高浜発電所3,4号炉 運転期間延長認可申請 審査会合における指摘／質問事項の回答

2023年8月4日
関西電力株式会社

審査会合における指摘／質問事項の一覧

① 遅延膨張性のアルカリ骨材反応の潜在性について

アルカリ骨材反応(遅延膨張性)の進行段階と
コンクリートの膨張曲線概念図※3

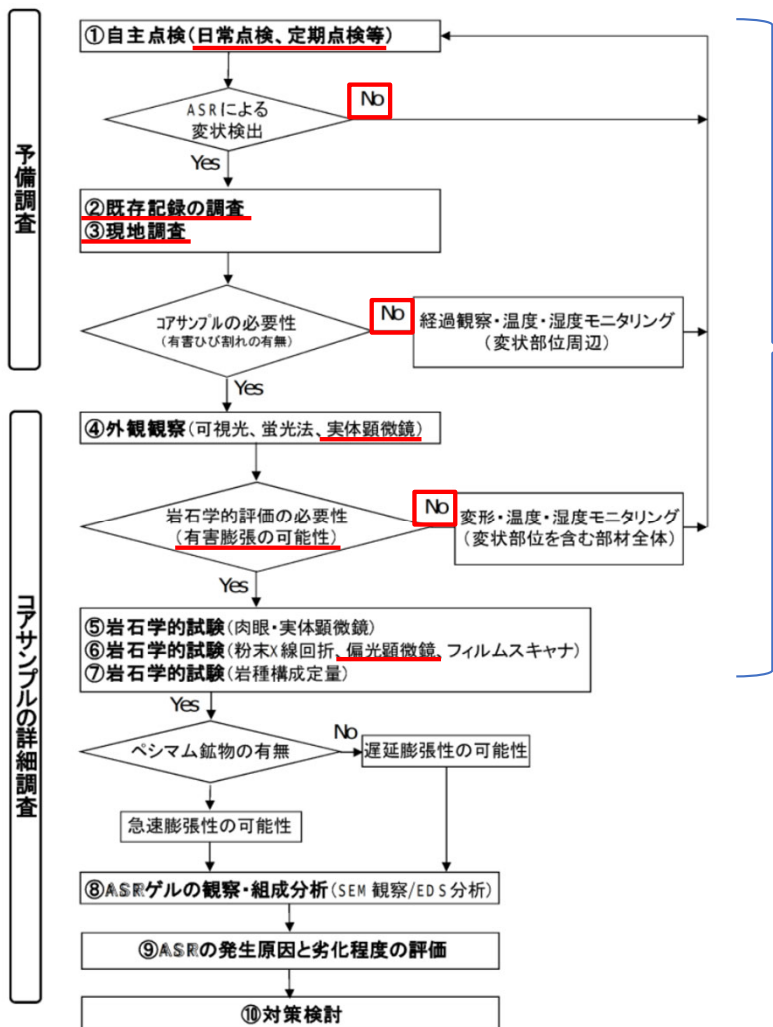
No	指摘／質問事項	回答頁
① (特別点検(コンクリート))	遅延膨張性のアルカリ骨材反応の潜在性について説明すること。	3
② (共通事項)	社内規程に基づいてどのような体制で評価プロセスのチェックを行ったか説明すること。	個別事項説明時に別途説明予定
③ (中性子照射脆化)	第5回監視試験で得られたデータについて、どのように分析して、特異な脆化が生じていないと考えたか説明すること。	個別事項説明時に別途説明予定
④ (照射誘起型応力腐食割れ)	3号炉の第9回定検で実施したバッフルフォーマボルトの超音波探傷検査について、具体的な方法、目的、適用規格等について説明すること。	個別事項説明時に別途説明予定

反応性鉱物として隠微晶質石英、微晶質石英があり、それらの鉱物が反応してコンクリート打設後10数年以上経過した後に膨張が生じる※2。
